第1号議案 勝山都市計画道路の変更 (3・3・5 東縦貫線)

第2号議案 大野都市計画道路の変更 (3・3・20 東縦貫線)

変更① 路上施設帯の新規追加 (3.0m⇒3.5m)

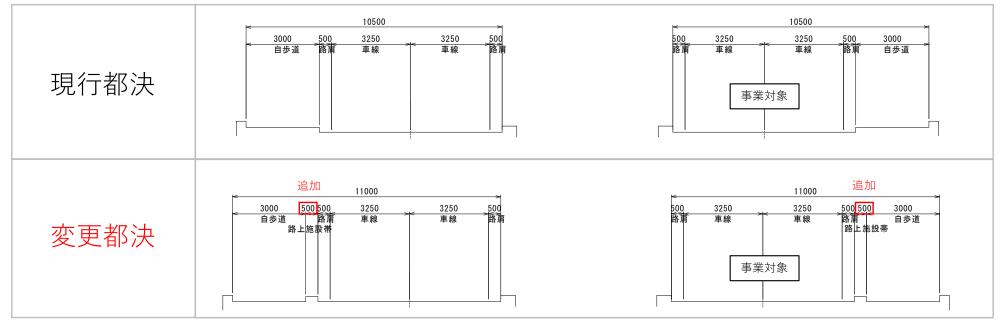
【現行都決】車両用防護柵を設置せず、自転車歩行者道のみの幅員3.0mと設定。

- ・<u>橋長が長い</u>など走行速度が高くなるおそれのある場合などには、車両の歩道等への逸脱から、 歩行者等を保護し、また、車両自体の橋梁、高架外への転落を防止するために、必要に応じ て、歩車道境界に車両用防護柵を設置するものとする。
- ・車両転落事故の特徴において、<u>延長200m以上の橋梁での事故が件数の半分を占めており、橋</u> 梁延長あたりの発生率も高い。
- ⇒ 上記より、下荒井橋(橋長約270m)は200m以上の橋長となることから、路上施設帯(車両用 防護柵) 0.5mを設ける。

【変更都決】最新の技術基準より、車両用防護柵(0.5m)を設置することから、自転車歩行者道3.0mと車両用防護柵0.5mを合わせた3.5mとする。

街路樹配置図 (勝山市側)

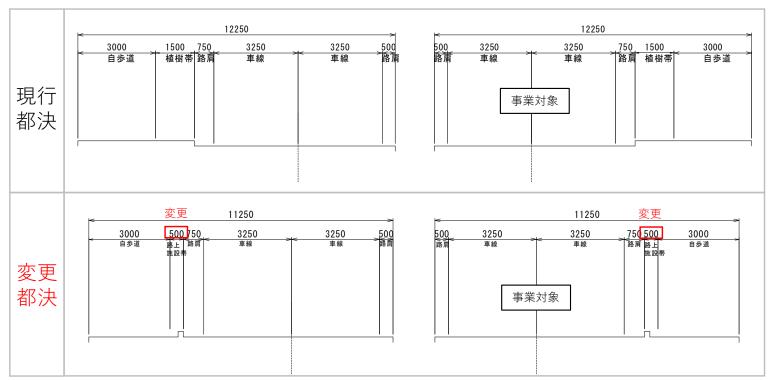
【現行都決】自転車歩行者道3.0m+植樹帯1.5m=4.5m

- ・当該路線の道路区分は第3種第2級であり、<u>植樹帯は必要に応じて設けるもの</u>となっている。
- ・植樹帯の設置区間は、下荒井橋と下荒井トンネルの間の<u>約160m</u>であり、その区間には、バス 停もあることから、街路樹の連続性が確保できない。
- ・当該区間には、標識等を設置する計画であり、路上施設帯は必要。
 - ⇒ 上記より、植樹帯の計画を削除し、標識等を設置する路上施設帯0.5mを設ける。

【変更都決】自転車歩行者道3.0m+路上施設帯0.5m=3.5m(植樹帯なし)

街路樹配置図(大野市側)

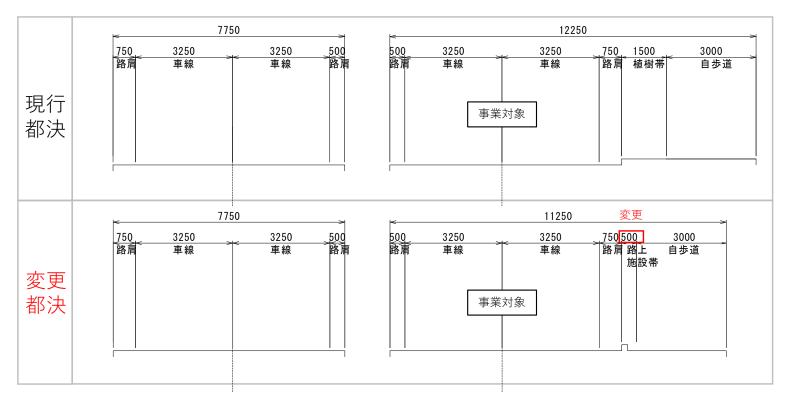
【現行都決】自転車歩行者道3.0m+植樹帯1.5m=4.5m

- ・当該路線の道路区分は第3種第2級であり、植樹帯は必要に応じて設けるものとなっている。
- ・植樹帯の設置区間には、市道から当該道路に合流する区間があり、見通しの確保が必要である。そのため、植樹帯の設置区間は<u>約40m</u>となり、<u>街路樹の連続性が確保できない</u>。
- ・当該区間には、道路情報板を設置する計画であり、路上施設帯は必要。

【変更都決】自転車歩行者道3.0m+路上施設帯0.5m=3.5m (植樹帯なし)

⇒ 上記より、植樹帯の計画を削除し、道路情報板等を設置する路上施設帯0.5mを設ける。

変更③ トンネル線形の変更(中心間隔30m⇒40m以上)

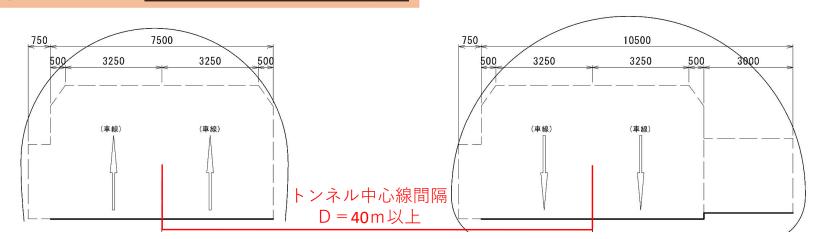
【現行都決】当時の技術基準から、既設トンネルとの中心間隔を30mと設定。

道路トンネル技術基準(構造編)・同解説	設計要領第三集(トンネル)	
現行都決	【 H1.6 】 従来の2車線トンネル併設の施工実績から、中心間隔 を30m程度にしていることが多い。	【 S60.10 】 従来から2車線の双設トンネルの施工実績では、中心 間隔を30m程度としている例が多く、特殊な事情がない 場合には、標準的な中心間隔は30mとしてよい。	
変更都決	【 H15.11 】 従来の2車線道路トンネル併設は、中心間隔を掘削幅 の3倍程度にしていることが多い。 掘削幅=13.1m 中心間隔=13.1m×3=39.3m ≒40m以上	 【 H28.8 】 既設トンネルへの影響を考え、直接影響領域外とする。直接影響領域=1.5D×補正率 (※直接影響領域:トンネル掘削の影響が、直接的に変形や応力として生じる可能性の高い領域※D:既設TNと新設TNの平均値、補正率(軟岩地山):1.2 D= (11.5+13.1) /2=12.3m 直接影響領域=1.5×12.3×1.2=22.1m 22.1m以上の離隔を確保すると、中心間隔は33m

【変更都決】最新の技術基準から、既設トンネルへの影響を考慮し、中心間隔40m以上とする。

⇒ 上記より、最大値である中心間隔40m以上とする。
